新潭城市广场项目工规变更事宜

新潭城市广场项目总平变更说明

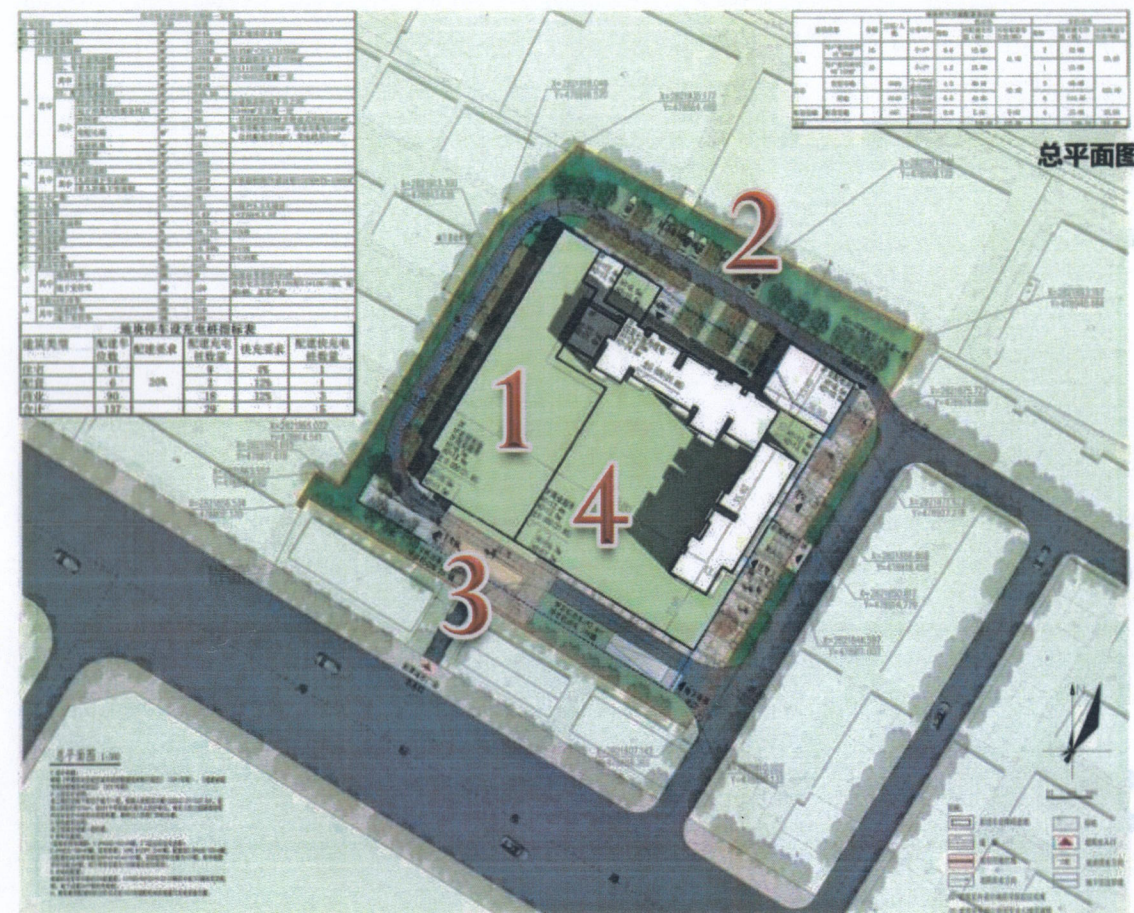
- 1、二层建筑高度由13.9改为13.85。
- 2、地面停车数由9辆变为10辆。
- 3、地面景观布局调整。高差由0.1m改为0.15m。
- 4、三层屋面增加屋顶花园。建筑高度由13.9改为13.85。

新潭城市广场项目立面变更说明

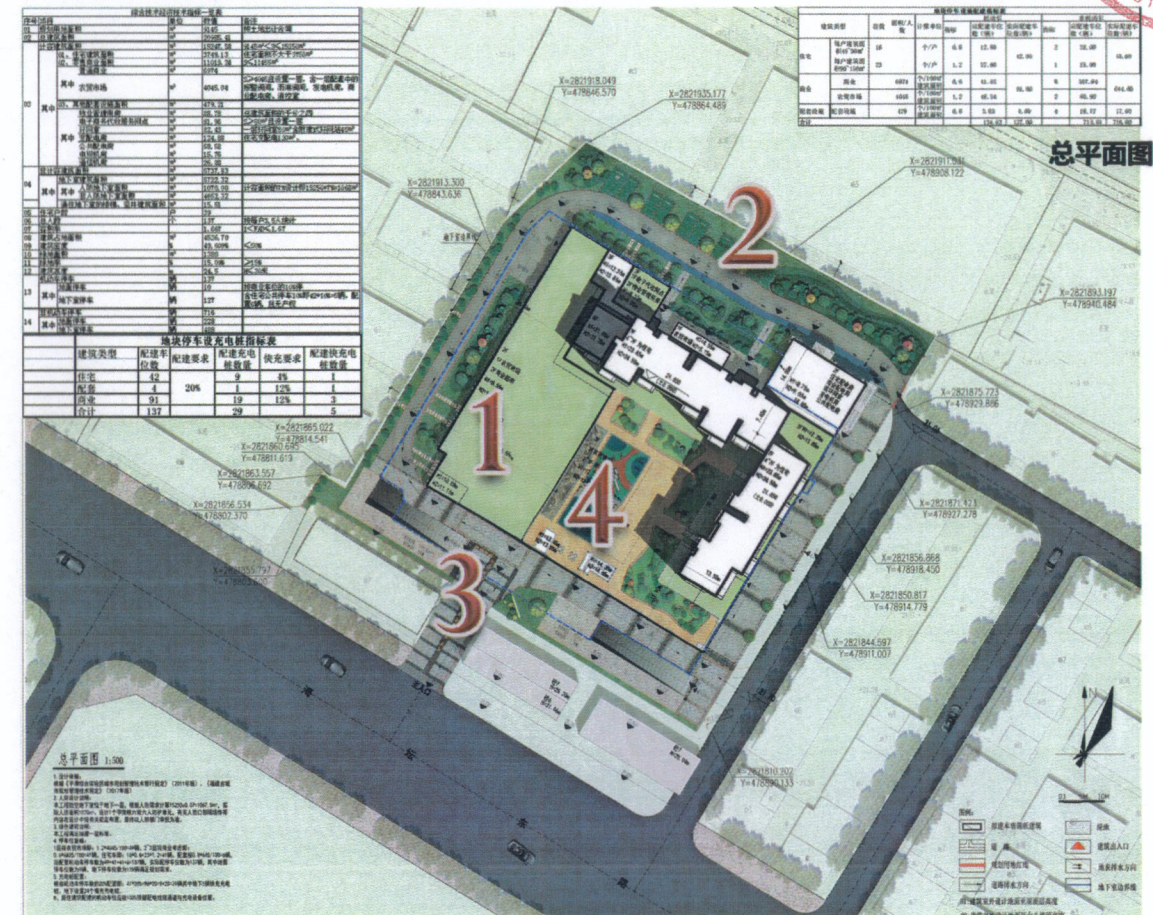
- 1、商业层高一层由4200mm改为4400mm
- 2、二层由4200mm改为4000mm。
- 3、三层由3900mm改为3700mm。
- 4、住宅层高2900mm保持不变。
- 5、屋面建筑高度24.50保持不变。
- 6、原东立面柱头紧贴住宅，且高出四层住宅2m，对住宅视线造成遮挡，现进行优化设计，取消12.700米标高女儿墙以上部分，并在此处增设置1.0m高玻璃栏板。
